**Всемирный форум для согласования правил  
в области транспортных средств**

Рабочая группа по пассивной безопасности

**Правила № 16 ООН (ремни безопасности)****Предложение по поправкам серии 10 к Правилам № 16  
ООН (ремни безопасности)****Представлено специальной группой по разделению Правил № 16  
ООН (ремни безопасности)\***

Образец В

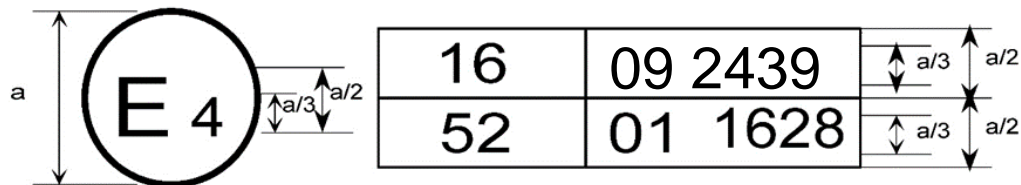
~~Приведенный выше знак официального утверждения, проставленный на транспортном средстве, указывает, что данный тип транспортного средства официально утвержден на основании Правил № 16 ООН и Правил № 52 ООН<sup>†</sup> в Нидерландах (E 4). Номера официального утверждения означают, что на даты предоставления соответствующих официальных утверждений Правила № 16 ООН уже включали поправки серии 09, а Правила № 52 ООН — поправки серии 01.~~

(См. пункт 5.2.5 настоящих Правил)

$a = 8 \text{ мм мин.}$

- 2-1. Схемы знаков официального утверждения ремней безопасности (см. пункт 5.32.5 настоящих Правил)

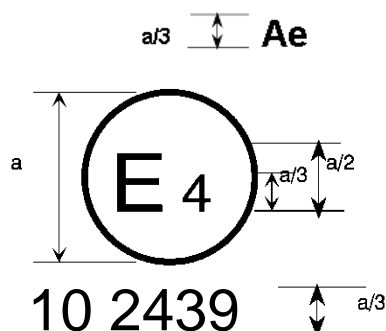
Ремень безопасности, на котором проставлен изображенный выше знак официального утверждения, представляет собой ремень безопасности специального типа ("S"), снабженный устройством для поглощения энергии ("e") и официально утвержденный в Нидерландах (E 4) под номером ~~09~~1022439, поскольку в момент предоставления официального утверждения настоящие Правила уже включали поправки серии ~~06, 07, 08 или 09~~ 10.

$a = 8$  мм мин.
